**Modulo per la presentazione delle osservazioni per i piani/programmi/progetti sottoposti a procedimenti di valutazione ambientale di competenza statale**

ID: Codice procedura (ID\_VIP/ID\_MATTM):10844

Impianto per la produzione di energia elettrica da fonte eolica, costituito da 6 aerogeneratori della potenza complessiva di 37,2 MW, un sistema di accumulo da 25 MW e relative opere connesse in località "Rempillo" nel comune di Pitigliano (GR).

**OGGETTO DELLE OSSERVAZIONI**

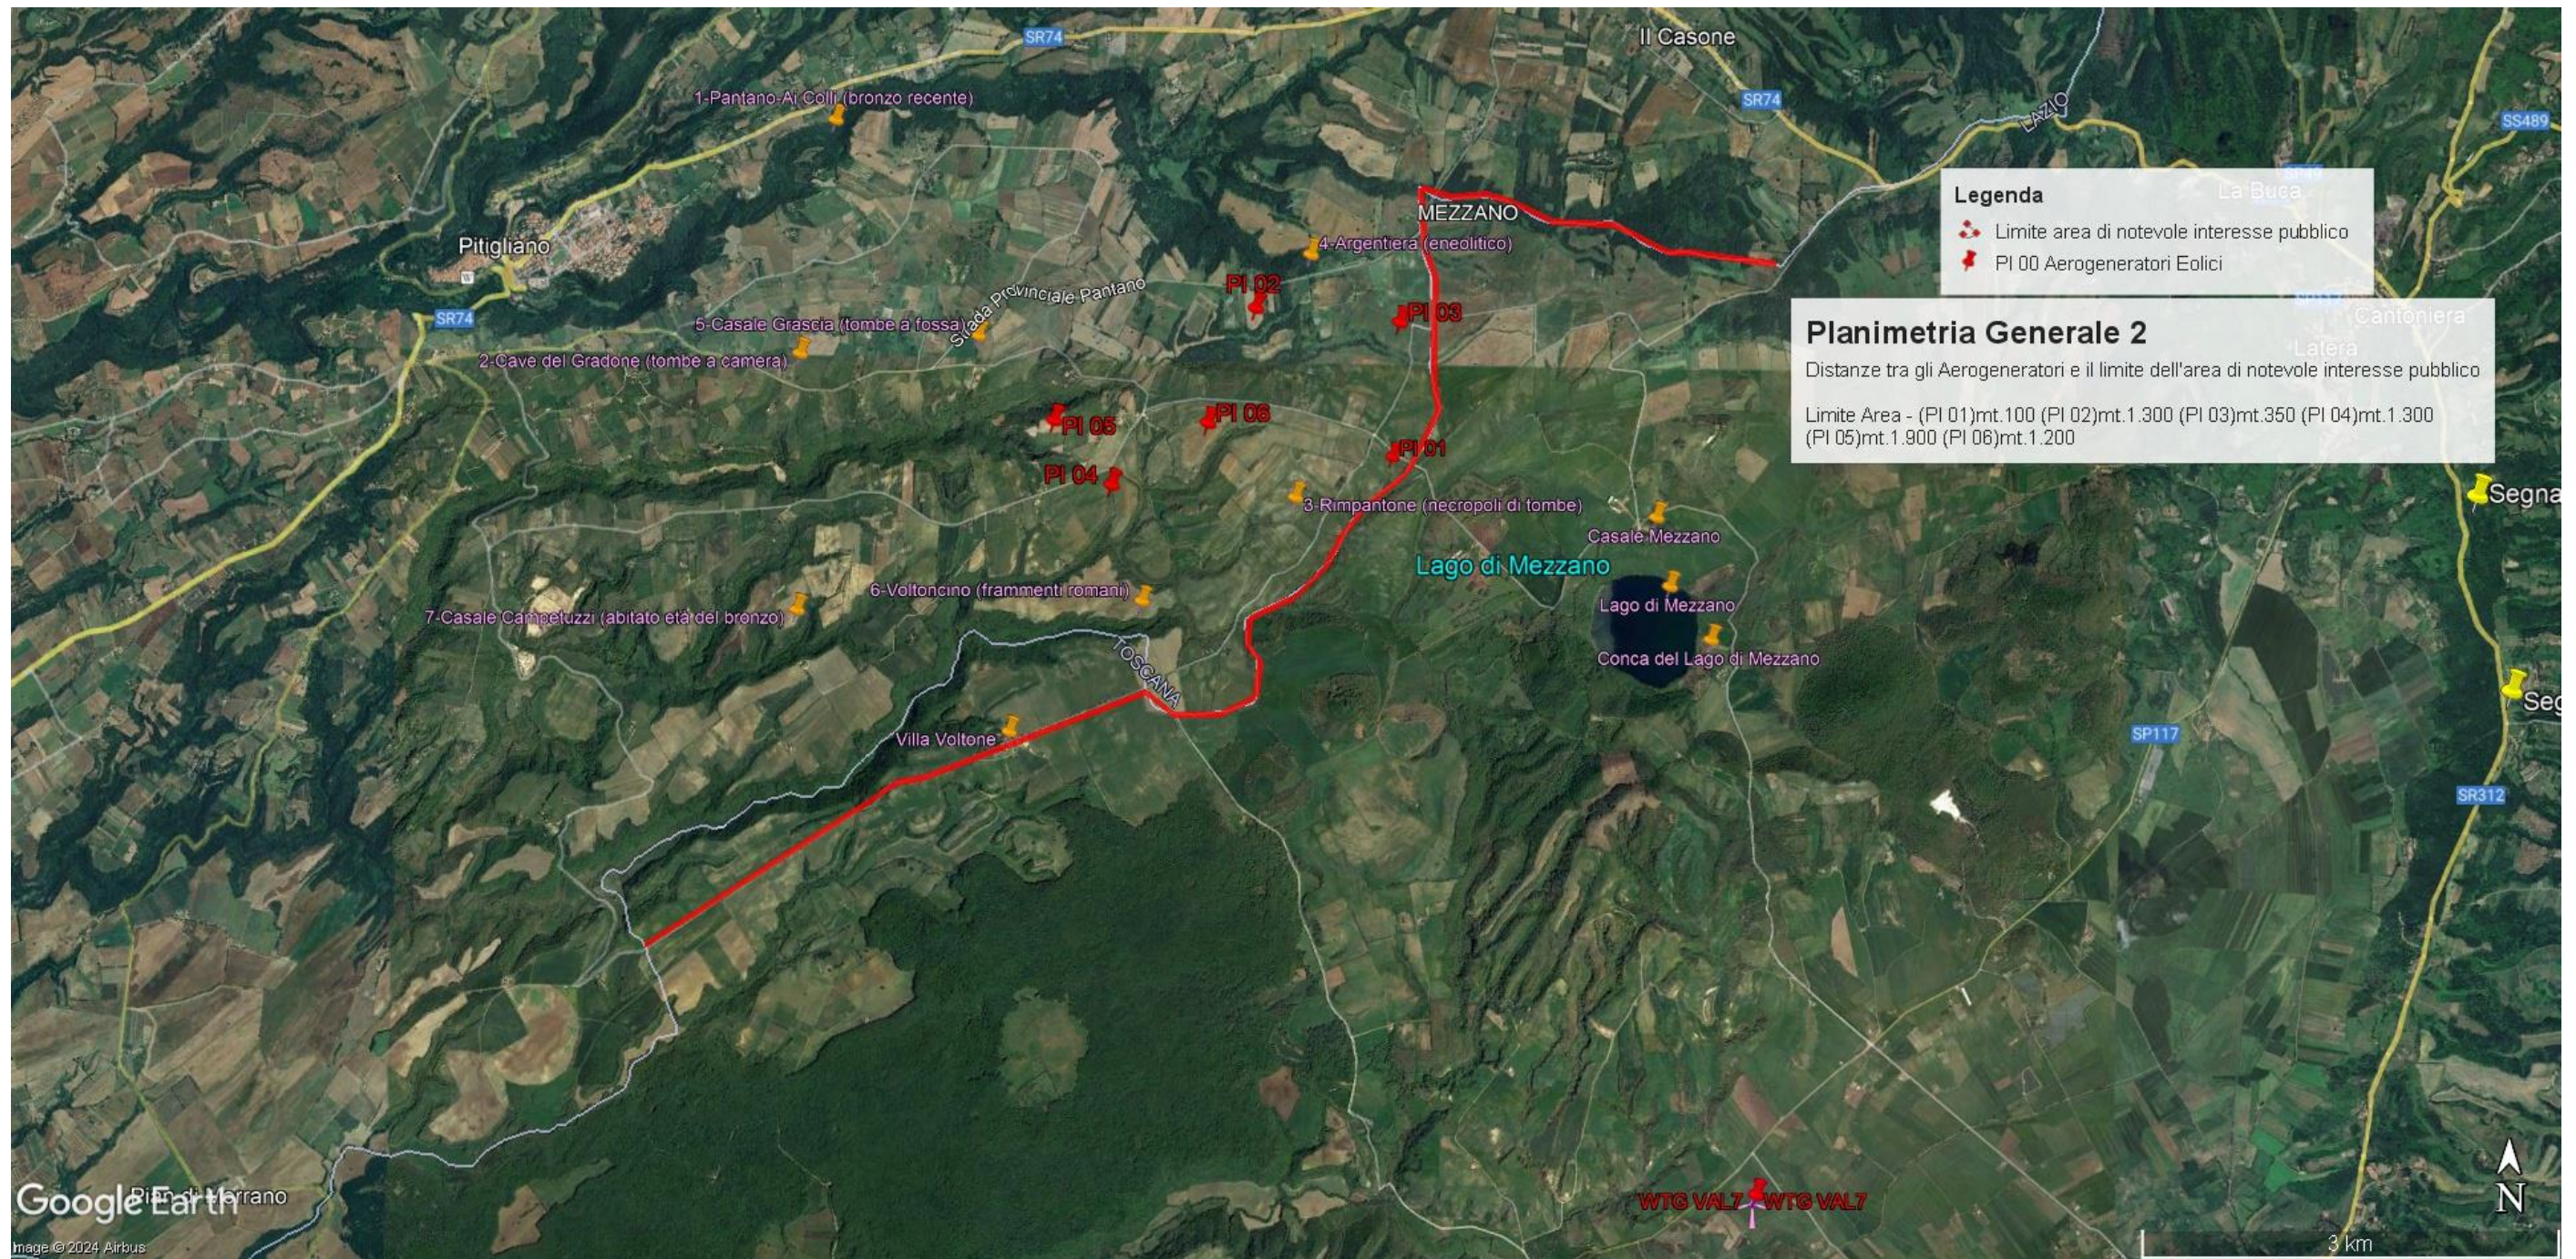
**Immagine n. 1.** Linea rossa indicante il confine Regioni Lazio-Toscana che coincide con parte del Perimetro del **vincolo di notevole interesse pubblico** ex art. 136 Codice Beni Culturali “ **Conca del Lago di Mezzano e territorio circostante**” ed i sei aerogeneratori localizzati con segnaposto rossi da P01 a P06 e ricadenti all’interno delle fasce di rispetto di 3 km dal bene vincolato e quindi in **area non idonea** al loro insediamento ( ex art 20 co. 8 lettera c quater del D.Lgs n. 199/2021 e ss.mm.ii).

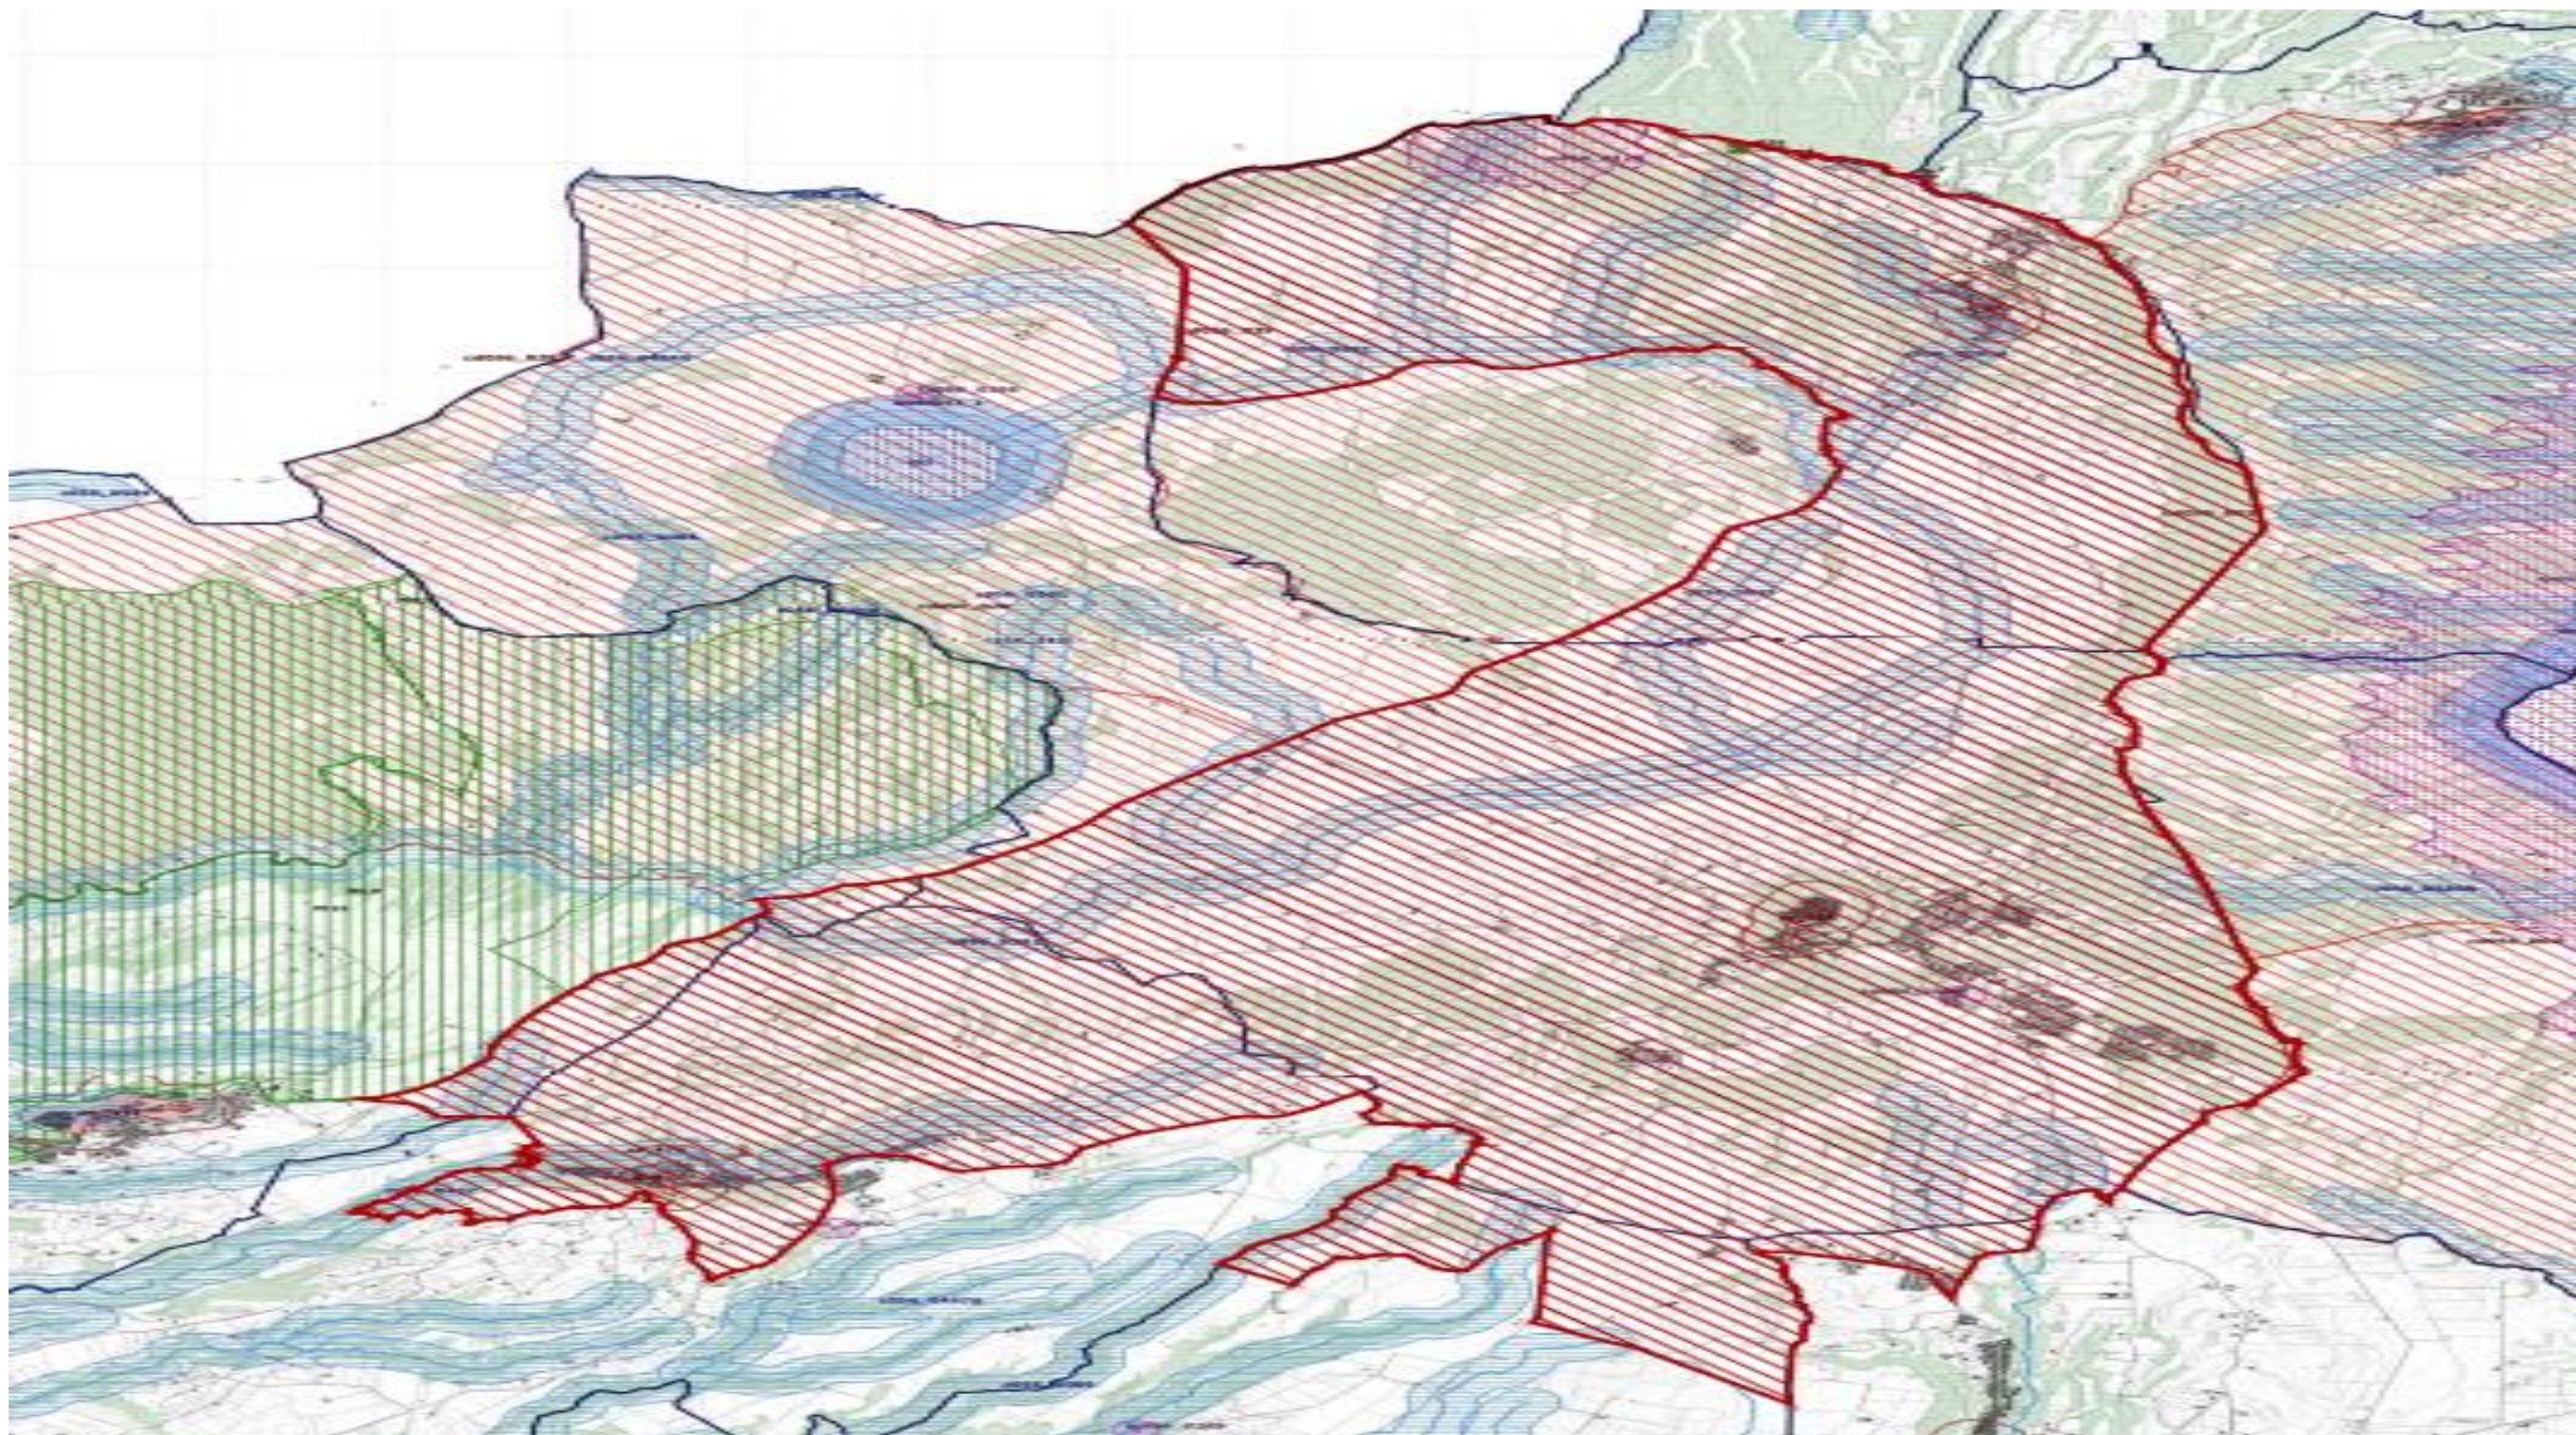
Alla luce del combinato disposto dal "vincolo sul patrimonio paesaggistico (artt. 136 e ss. e 142 del decreto legislativo n. 42/2004 e ss.mm.ii.) e sui beni culturali" (artt. 10 e ss. del decreto legislativo n. 42/2004 e ss.mm.ii.) e dal comma 8 lettera c-quarter del D.Lgs 191/2021 e ss.mm.ii si evince che, ad oggi, le aree in cui sono previsti gli insediamenti dei sei aerogeneratori dell'impianto eolico denominato "Rempillo" non sono idonee perché ricadono tutte all'interno della fascia di rispetto dei **beni paesaggistici di notevole interesse pubblico denominati "Conca del Lago di Mezzano e territorio circostante" (D.M. 22.05.1976)** comprendente anche il **vincolo "Selva del Lamone" (D.M. 22.05.1984)** tutelati **dall'art. 136 del Codice del Beni Culturali e del Paesaggio** e in particolare un aerogeneratori ( P01) è a 100 metri dal primo vincolo citato e gli altri cinque compresi in una distanza massima tra 1 km e 2 km ( vedi immagine n. 1 dell'ALLEGATO). Nella fascia di rispetto dei 3 km anche la porzione di vincolo rappresentato dalla Selva del Lamone che gode di altre importanti tutele in quanto Riserva Naturale regionale (L. 394/91 e L.R. 29/97), Zona di Protezione speciale (ZPS) insieme ai Monti di Castro collegati tra loro da una Zona di Conservazione Speciale (ZSC), il sistema fluviale Fiume Fiora-Olpeta. La Selva del Lamone oltre il vincolo paesaggistico di notevole interesse pubblico che la rende area non idonea all'installazione degli impianti FER anche nelle sue fasce di rispetto dei 3 km, gode di un'altra tutela che ne rivela l'importanza di area di importanza internazionale per l'avifauna IBA (012) che viene collegata all'altra IBA (099) Lago di Bolsena attraverso la ZPS Caldera di Latera e la ZSC Lago di Mezzano che insieme sono compresi nel vincolo paesaggistico "Conca Lago di Mezzano..." e verranno uniti dal nuovo vincolo paesaggistico "*Ambito paesaggistico, geologico e geomorfologico dell'orlo della caldera di Latera e delle sue pendici interessate dai centri eruttivi periferici*" ( si veda a riguardo la proposta pubblicata sul sito del MIC in data 09/08/2023 e

l'immagine n. 2 dell' ALLEGATO) all'area di notevole interesse pubblico "Conca del lago di

Bolsena” (D.M. 24.10.1960). Praticamente una vasta zona che per interesse paesaggistico e naturalistico oltre che storico, archeologico e identitario rappresenta un unicum nel panorama nazionale.
